Nº 5631/19

Mat: Realiza observaciones en el marco del Procedimiento de Revisión de la Resolución de Calificación Ambiental N°256/2009 del Proyecto Hidroeléctrico Alto Maipo (RCA Favorable) de Alto Maipo SpA, en virtud del artículo 25 quinquies de la Ley N°19.300

MARCELA MELLA ORTIZ, Chilena, Soltera, cédula nacional de identidad número [REDACTED], profesora, por sí y en representación de Coordinadora Ciudadana NO Alto Maipo, ambas domiciliadas para estos efectos en [REDACTED] comuna de San José de Maipo a este Servicio de Evaluación Ambiental respetuosamente digo:

Imagen 1: Alto Maipo en Las Lajas. Río Maipo (Fotografía: Futurorenovable.cl)

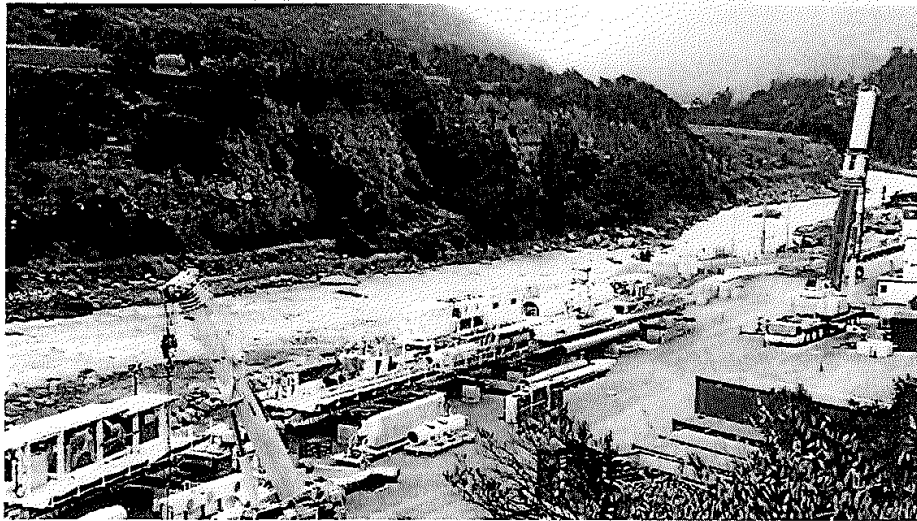
El punto 7.1.3.4 y 7.1.3.5 de la RCA, no se cumplen, como puede verse en la imagen.

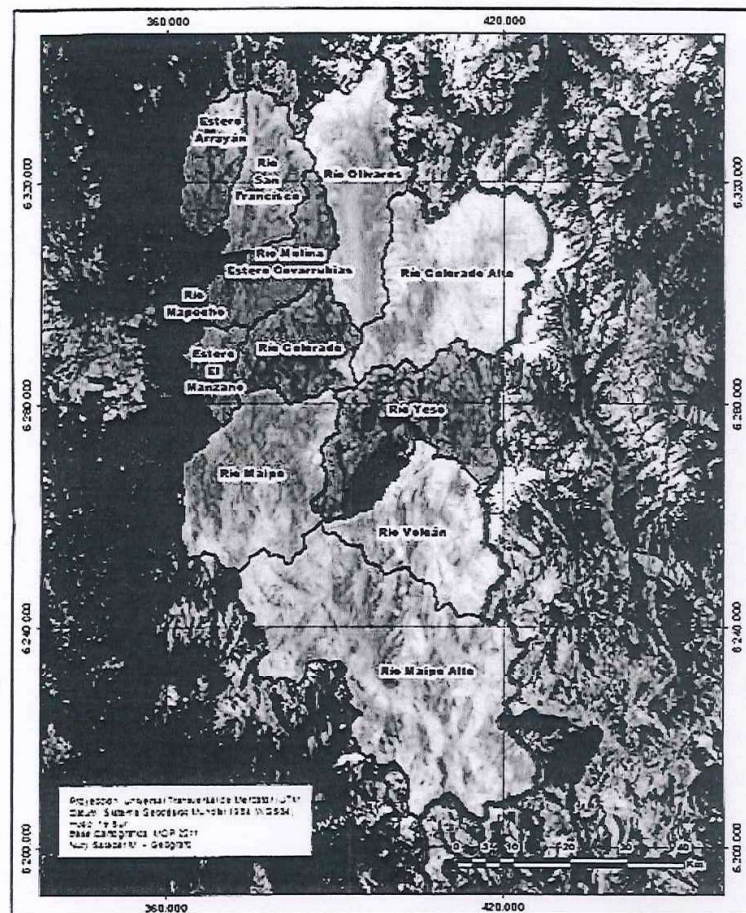
El día 6 de febrero del 2019 a las 8:30 pm. se realiza una fiscalización ciudadana que intenta medir en forma aproximada el vertimiento de aguas al cauce del río Maipo proveniente del túnel L1, en el video 20190206_203500 se observa el planos generales de la descarga al Río Maipo del Túnel L1 donde aparece fecha y hora. El video 20190206_203556 muestra el intento de medición de caudal utilizando un balde de 20 litros de capacidad con objeto de intentar visualizar la cantidad de agua que es vertido al cauce del Río Maipo, del video se desprende que hay un caudal superior a 60 l/s. **Claramente el tema de la cantidad de agua a la fecha no ha sido reparada con los procesos de impermeabilización que se expusieron en la RCA y el plan de cumplimiento en la acción N° 51,53 y 55 “Procedimiento SAM-PR-21”.** El Proyecto en el plan de cumplimiento hace un mayor hincapié en el tratamiento de las aguas afloradas a través de las plantas de tratamiento en las acciones N°52, 55,56 y 62 que en la cantidad de agua infiltrada.

La pregunta que hay que realizarse es la proveniencia de esta cantidad de agua, el volumen vertido al Río Maipo y el daño que puede provocar en el acuífero intervenido en estos 19 meses con un caudal promedio de 48 l/s, 172.800 l/h, 4.147 m³/ día, 1.513.728 m³/ año. Lo que transgrede definitivamente lo expuesto en la RCA (punto 1 de este documento) y provoca un daño irreparable que afecta directamente los derechos de la población que se abastece de esta agua.

Mapa N°4 Cuencas Altas Maipo aportantes a Modelos Maipo-Mapocho y Santiago Sur.

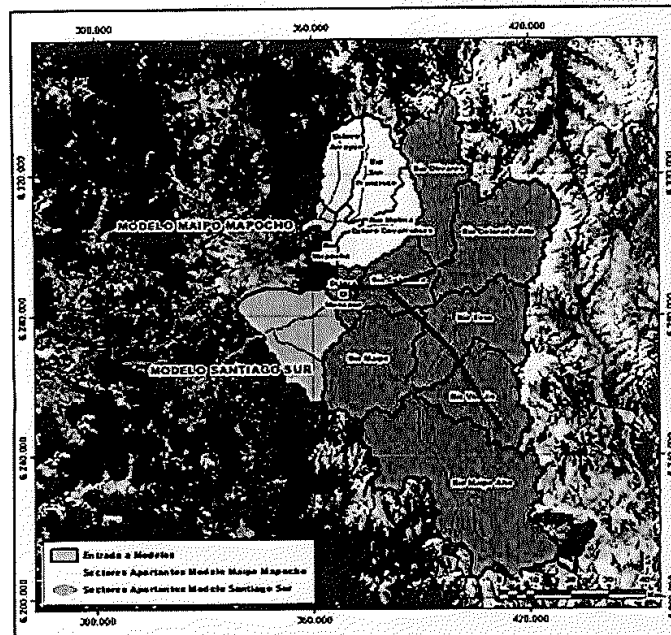
En el mapa N°4 del estudio del DARH se sobrepone en forma aproximada (líneas en Negro) el Tunes del Proyecto Hidroeléctrico Alto Maipo, se puede observar que pasa por 5 sectores hidrogeológicos, Río Volcán, Río Yeso, Río Maipo, Río Colorado y Estero el Manzano.

Quisiéramos destacar que el acuífero del Manzano cuenta con una recarga calculada con la información del Balance Hídrico de Chile, DGA 1986 de 26 l/s (26 litros por cada segundo), y en el de El Maipo de 195 l/s.
